mesterikola XXI. ciklus

„BUDAVÁR, VOLT KARMELITA KOLOSTOR ELŐTTI ELLYPS-SÉTÁNY ÉS PÜSPÖKERT RENDEZÉSE, FEJLESZTÉSI
LEHETŐSÉGEI”

zártkörű ötletpályázat

1. pályamű

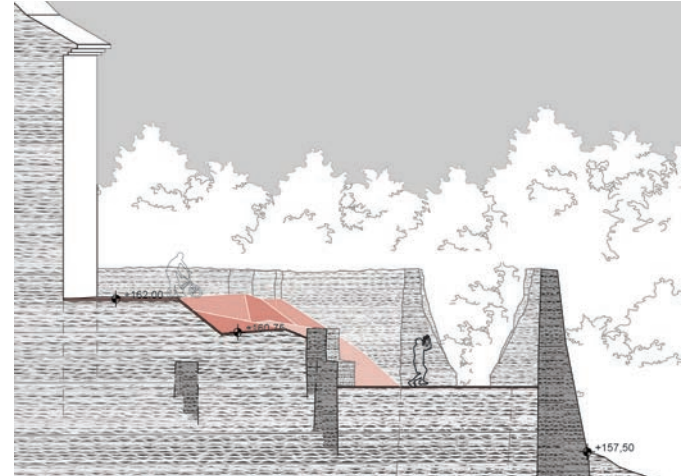
A pályamű az összes közül talán a legegységesebb képet mutatja. A gondolat és annak megjelenítése, mind a rajzokon, mind a mozgóképen határozott elképzelést és kiemelkedő grafikai érettséget mutat. De a megjelenítés nem tolszik a gondolat elé, amely ezen a helyszínen talán szokatlan, radikális, de minden részletében logikus. A váratlan esemény által kreált helyzet fantáziába oltva hozta létre ezt a vári grundot, de nyugodtan nevezhetjük a mai névén: dűhögöt. A drámai méretű seb az épített környezetben a szerzők által átértelmezve lehetőséget teremt az emberi közösség formálódására az új funkció által. A sport mindig is alkalmas volt erre, a sajátos helyszín és a Vár e tekintetben hiányos adottságai logikussá teszik a tervezők által választott utat. A sportolásra vágyók egyszerűen birtokba veszik a váratlanul kialakult teresedést és ezt egy hiányfunkcióval lakják be. Életet visznek a történelmi és a katasztrófa miatt halott falak közé. A kétszintes kialakított terasz a sport mellett a kilátó funkciót is visszaállítja és a „gödör” alkalmi közösségi rendezvények megtartását is lehetővé teszi. Odafigyélssel, megfelelő kontrol mellett mindig élő sejte lehet a Várnak ez a hely és alapos átgondolás után a funkciótól most még idegenkedők is beláthatják, hogy miért lesz mindez a környéken lakók mellett a Vár hasznára is. A gondolat bemutatása, tálalása a logikai dőccenővel (einstand: erős Pásztorok vs. gyenge Nemecek) bíró metafora ellenére hatásos és magas színvonalú. A sok résztvevő ellenére a pályázat egységes minden részletében.

2.

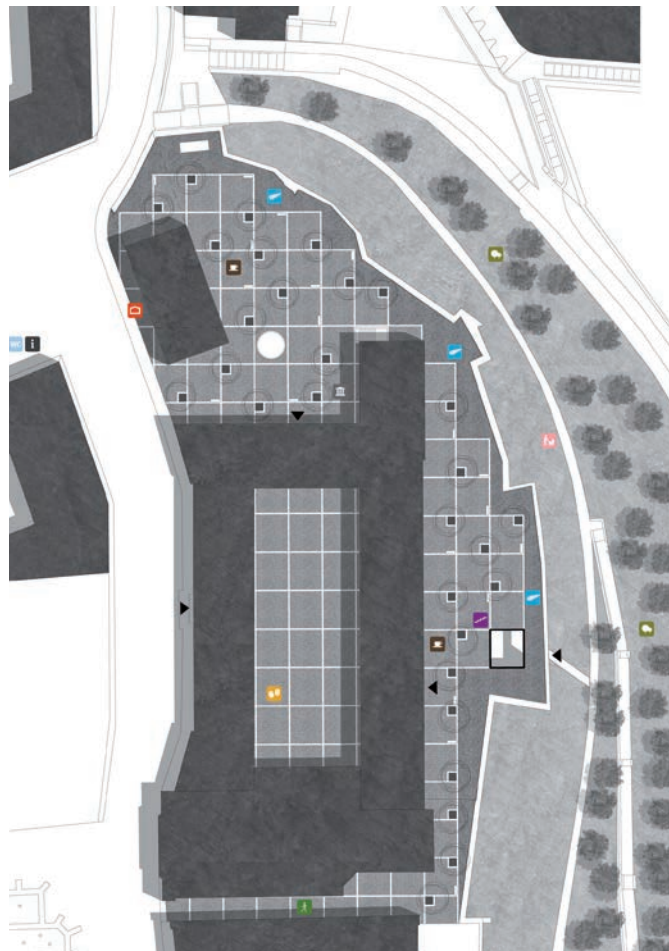
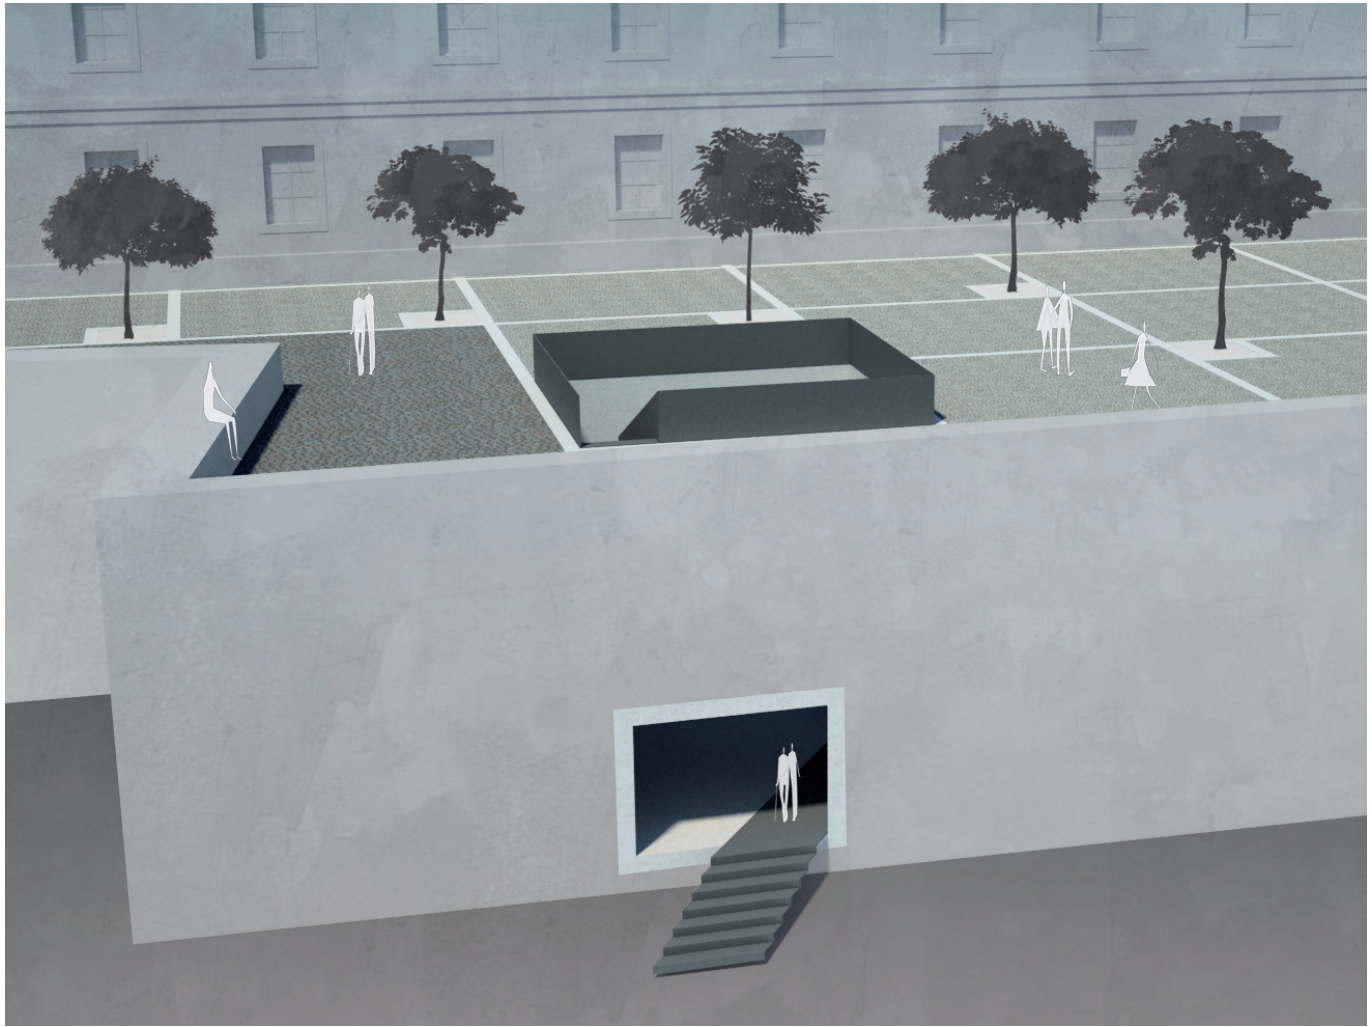
A pályázat a kiírás tág határok közötti válaszadás lehetőségét leszűkíti azzal, hogy a témájára, a kolostorra és a „gödörre”, és e kettőnek a kapcsolatára kézzel fogható választ ad. Állításuk, hogy mivel sem a kolostorra (jövőbeli funkciójára), sem a Vár leendő átfogó rendezésére jelenleg nincs rálátásunk, csak olyan pályázati ötleteket ad, amelyek a későbbi döntések meghozatalakor nem jelentenek akadályt. A pályamű által kitűzött cél értelmes, igényes megoldást adott, mely valóban bekapcsolható a távlati fejlesztésekbe, jövőbeli rombolások nélkül, része lehet a majdani egésznek.

A kapu nyitását a várfalon másik 3 pályázóval együtt javasolja, azonban a kaput követő lépcső elegáns, egyszerű, határozott jelzés és szimbolikus elem egyszerre, noha a várfalon kívüli terep meredekségét a terv nem a valós mértékével ábrázolja. „Titkos kertjével” a nyitás az égre, a kolostorra egy határozott és látványos kapcsolatteremtés.

A tervezési terület különféle térrészein átnyúló térburkolat egységbe foglalja azokat, így alapvető és jó választ ad a kiírás lényegére: így valósul meg az átjárhatóság, az egységesség, a zsákutca-jelleg megszűnése. Javaslatozt fogalmaz meg – a kiírás szerint, ugyanakkor egyedülként a pályázók közül – a Püspökkert részleges beépítésére is.

Összefoglalva megállapítható, hogy a pályázat a kiírás céljában körülhatárolt feladatokra koncentrált, azokat elegánsan, igényesen, a maga kontextusában színvonalasan megoldotta, a végiggondolt válaszok egymásra utalnak, következetesek, szép térbeli kapcsolatot mutatnak.

3. pályamű

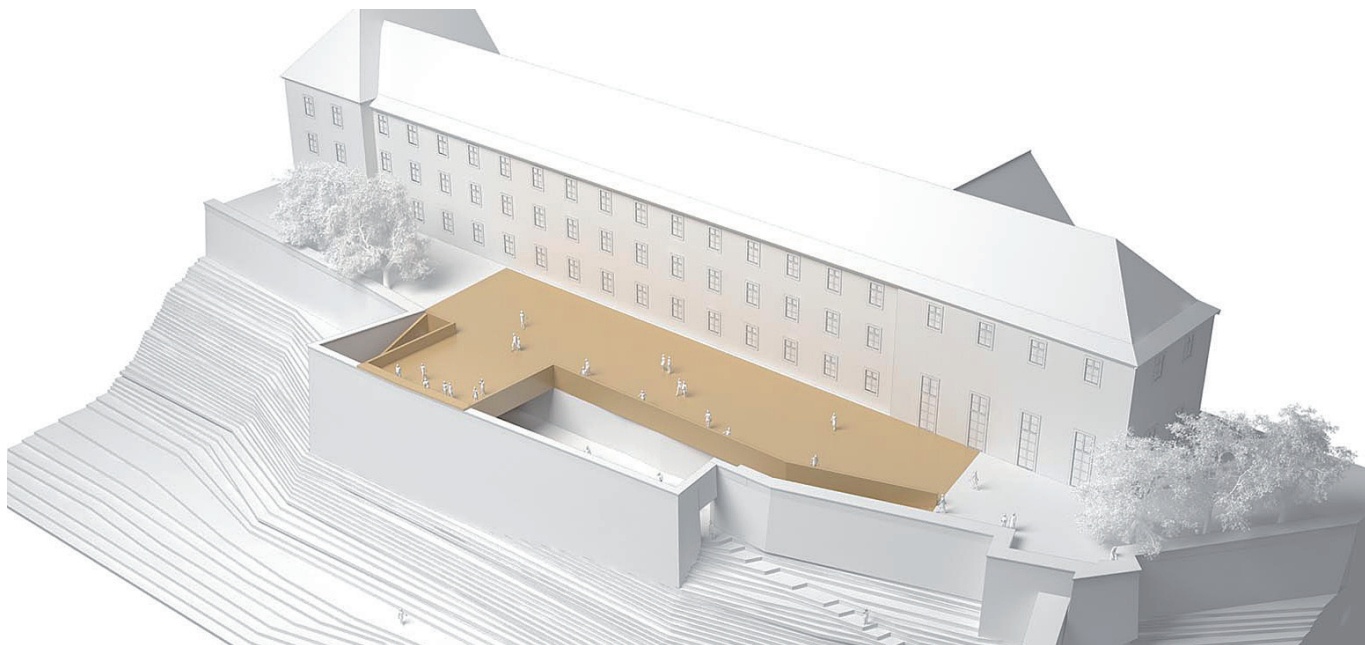
A pályamű koncepcionális elemzése fontos részének tekinti a Várra jellemző helyzet figyelembe vételét, mely szerint az adódó lehetőségek folyamatos integrálása történik. Ezzel az alapállással alakítja át a mára előállt „kettős térbeliség” – lefedett gödör, kilátástól megfosztott sétány –provizóriumát ténylegesen új építészeti értéké.

- felismeri annak a lehetőségét (két további terv mellett), hogy az Elyps-sétány zárvány voltát, – miután a Síkló felől nem közelíthető meg, a Püspök-kert felől pedig eldugott helyzetben van – a várfalon nyitott újabb bejáratral lehet feloldani.
- az új bejáratral a Clark Ádám tér felől is megközelíthető süllyesztett udvar, a rámpa és a várfallépcső kialakításával a sétány felől is átjárhatóvá alakítja.
- a süllyesztett udvar részleges lefedésével a sétányról történő kilátás lehetőségét visszaállítja.

- a kettős térbeliség szemléletének megfelelően a Kolostor és a középkori várfal közötti szakaszon lehetőséget teremt az esetleg értékes romok feltárására, kiállító-térként történő hasznosítására. Ezzel együtt – további elemzést igénylő – ötleként felveti, hogy a Vár pince-rendszerének főbejárata lehetne a mai „gödör”.

- A Sétány és az udvar rendezvénytérként is hasznosítható, a már említett megközelítési lehetőségek és a hajdani Refektóriummal történő összenyitás segítségével. A Színház felől – kiszolgáló jelleggel – a pincei összenyitás lehetősége is adott.

A Bíráló Bizottság kifogásolta, hogy a kilátó terasz alatti tér túlzottan nyomott, megvilágítása megoldatlan, valamint azt is, hogy a pályamű nem tett javaslatot a Püspökkert rendezésére.

4. pályamű

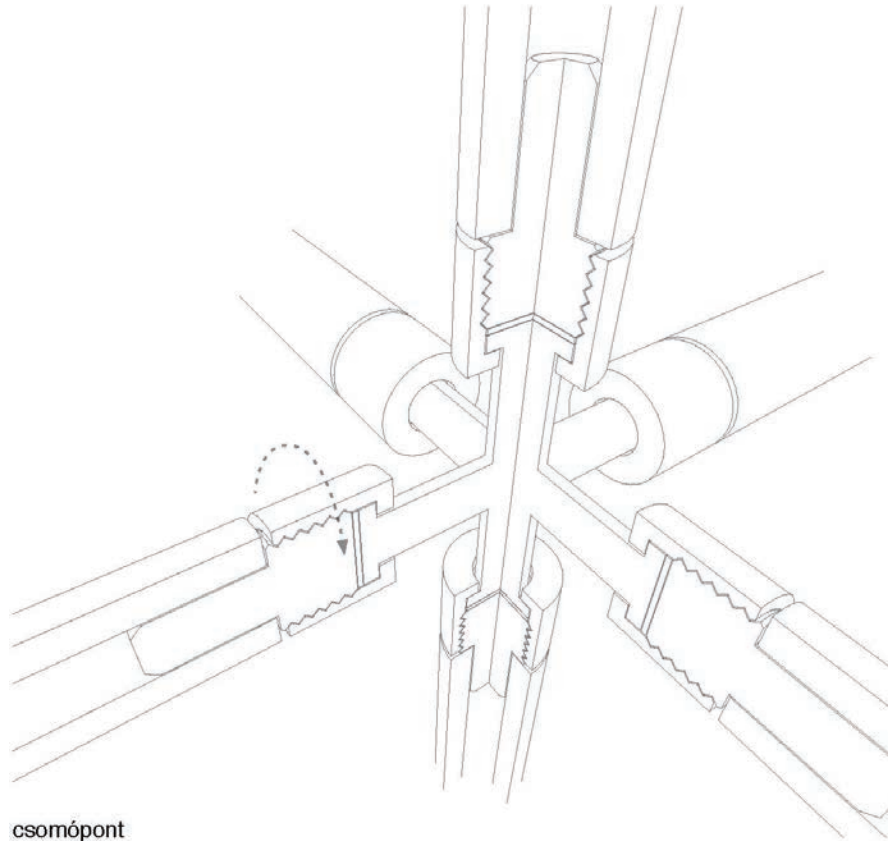
A terv innovatív módon közelítette meg a feladatot, lényege: stílus- és esztétikai preconcepciók nélkül (ill. azok elvetésével) fizikailag is deklarálni a provizórikusságot, ami ebben az esetben nemcsak időbeli kategória, hanem egy ellentmondással terhelt építészeti helyzet kifejezése is egyben. Nevezetesen annak az ellentmondásnak a kifejezése, hogy a városképileg igen fontos elem, a támfal nem támfal többé. A pályázók végleges, „kőbevésett” állítást mellőzve fejezték ki ezt az anomáliát.

Ez az egyetlen terv, ami a kettős vágnak is meg tud felelni: egyrészt a sétány visszaállításának, másfelől a gödör nyitva tartásának – egy későbbi megalapozott döntés időpontjáig. A terv egy bizonytalan időre megnyújtott interregnumot teremt a múlt és a jövő között.

A javasolt vázszerkezet működőképes és megvalósítható.

A terv nem foglalkozik a Püspökkert és a Várszínház refraktóriumterme valamint az Ellyps-sétány kapcsolatával.

5.

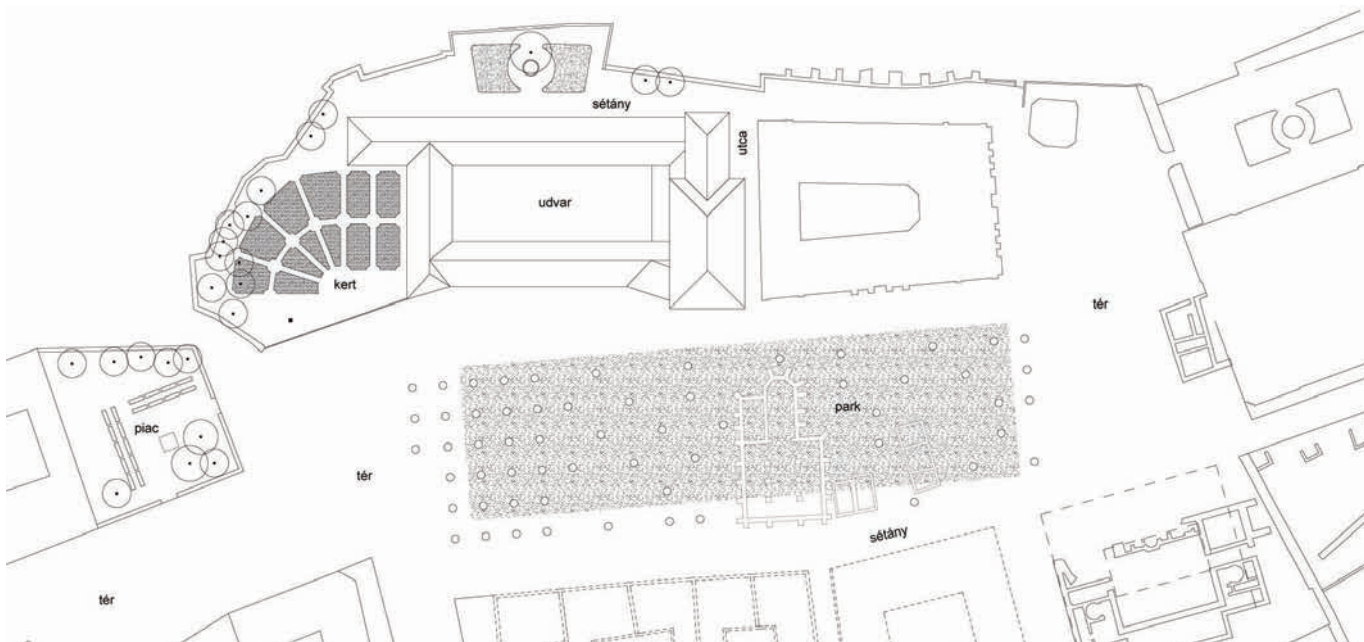
„Az erkölcs a legfontosabb dolog az építészetben.” – fogalmaz nem kevés pátozzsal a pályamű, s e tézissel nehéz lenne nem egyet érteni. A konkrét terv okfejtésének lényege, hogy a hely a szükséges beavatkozás előtt „tökéletes hely” volt, mely nem szorult beavatkozásra, és az előidézett helyzet (kitermelt és elszállított föld, megerősítésre szoruló támfal) sem indokolja azt. A végkövetkeztetés, amely arra jut, hogy az eredeti jellegű használat visszaállítása (a kitermelt föld visszatöltése) indokolt, s nincs szükség jelentős beavatkozásra és többletfunkciókra, önmagában elfogadható és releváns javaslat lenne. Azonban ahogy az „építsünk!” , úgy a „temessünk vissza!” javaslata sem állítas önmagában. A pályázat részletes felvetései (kertéssel

elzárt Püspökkert, a tervezési területen kívüli javaslatok, így a Honvédelmi Főparancsnokság romjának elbontása, a Karmelita kolostor északi földszinti traktusába önkényesen, az épület belső összefüggéseit nem vizsgáló módon telepített kávézó funkció), de legfőképpen a tervezési területre vonatkozó konkrét megoldásai: az eredeti állapot tökéletes rekonstrukciója, újjáépítése, annak bármiféle átgondolása, kritikája, kiegészítése, módosítása vagy átértelmezése nélkül, erősen kérdésesnek tűnnek. A pályamű a kiírás alapvető kérdéseire, a sétány és az épület kapcsolatára, a sétány újfajta hasznosítására és a Püspökkert esetleges, az ismert fejlesztési tervekben is szereplő beépítésére, átfogó rendezésére nem tesz javaslatot.

6.

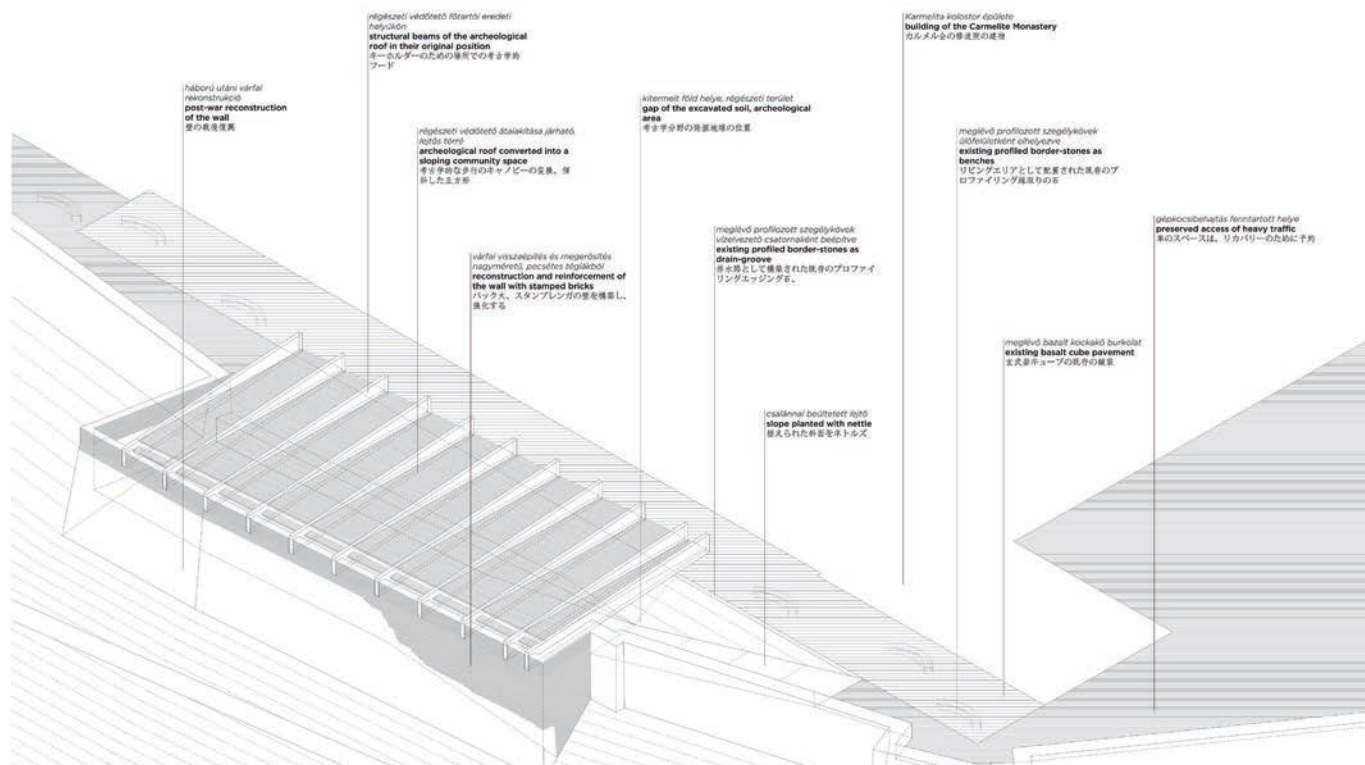
A terv műleírása a sokrétegű múlt önkényesen reprezentatív leegyszerűsítése helyett az adott hely történeti korok szerinti teljeskörű, hiteles bemutatását javasolja, általános elvi műemlékvédelmi kérdésben foglalva ezzel karakteresen állást. Mivel a várfalak már régés-régen elvesztették védelmi funkciójukat, a visszafalazást kortárs építőanyaggal, egyedi, pecsétes téglával tervezik, ami szerencsésen összecseng a megbízók téglajegyes szponzorizációs elképzeléseivel.

Az Ellyps-sétány funkciója szerintük csak a Karmelita kolostor fejlesztési programjának ismeretében határozható meg, lehetséges alternatívájuk pedig – a keleti vármegalomromlott állapotú sétányrendszerének alulról megközelíthető kiszolgáló objektumát helyezni a gödörbe – csak az Alagút fölött induló teljes térburkolat-hálózat komplex felújításával együtt lenne értelmes.

Ez pedig aránytalanul nagy beruházást igényelne.

A terület jelenlegi felvonulási jellegében viszont olyan „alulról jövő” építészeti lehetőséget látnak meg a tervezők, amely önkényes reprezentáció helyett a Magyarországon általában sokáig elhúzódó átmenetiséget veszi alapul, és korlátozott használatot, megfelelő többnyelvű tájékoztatást, folyamatos, minden részletre kiterjedő, de arányos beavatkozást tételez fel.

A vizuorikus előtető újraértelmezésében testet öltő konkrét építészeti megoldás azonban az értékes elvi-gondolati fölvetések ellenére sem meggyőző, mert a főtartók térsikból kiálló haránt-melvédőjei és lejtős teraszszegmensei – bár konstruktívan helyenvalóak – mégis korlátozzák a sétány normális, többcélú használatát.

7. pályamű

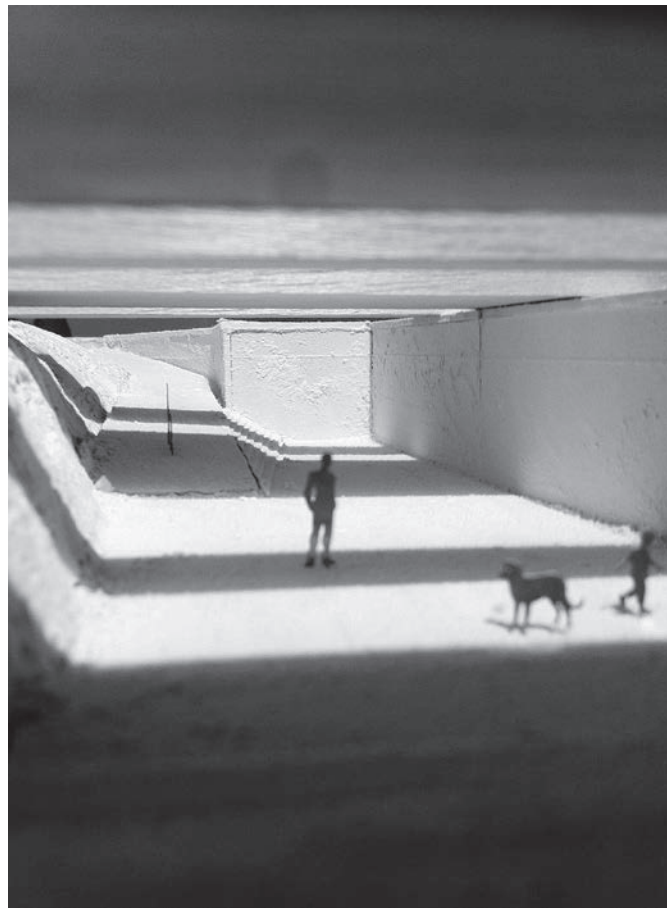
A terv a kialakult helyzet és a vázolt igények figyelembevételével, két felületet hoz létre.

A veszélymentesítés során létrejött gödörben annak minimális alakítása mellett (burkolat lehetőleg a helyben deponált anyagból) átvezeti a sétányt, egyben az időszakos használatra alkalmas többcélú rendezvényteret teremtve. A hidak közötti fedés („a főtartók között kifeszíthető ponyva rendszer véd rossz idő esetén a beázástól”) jó gondolat, de a pályázó nem mutatja be, pedig a fedett rendezvényter ismertetése a terv egyik fő attrakciója lehetne.

Az egykori terasz-sétány különlegességét, kilátó szerepét úgy fokozza, ahogyan az ma elvárható: a várfalat feltételezhetően stabilizálva, annak mellvédjét nem építi vissza, túllép rajta, új élményt ad. (Máshol ilyen megoldásra, az élmény reklámozásával, komoly turisztikai forgalmat alapoznak.) Az ideiglenes védőtető szerkezetének, fa keret tartóinak másodlagos felhasználása (több pályázó is javasolta) látszólag gazdaságos, de esetünkben túl sok megalkuvással járó gondolat. A kialakult helyzetet a javaslat sok kompromisszummal és/vagy költséggel rövidtávon javíthatja, de nem oldja meg. (A tartó gyenge, nem időjárás álló, a statikus tervező nem vállalja a szavatosság meghosszabbítását, alá kell támasztani, nem lehet 2 és 6-7 m széles tartóhidat ugyanazzal a peremgerendával kialakítani.) A tartó hossza, magassága, a tagolás tönkreteszi a terasz terét. A pályázó egyszerre több síkon próbál teljesíteni, sajnos egyiknek sem ért a beadás időpontjáig a végére. Összegezve: a terv a helyszín fő adottságából, a kilátásból formál új élményt, de a saját maga által felállított, feltételezett korlátok miatt, nem tud kitejlesedni. Keveredik benne a jó értelemben vett radikalizmus és az óvatos tartózkodás.
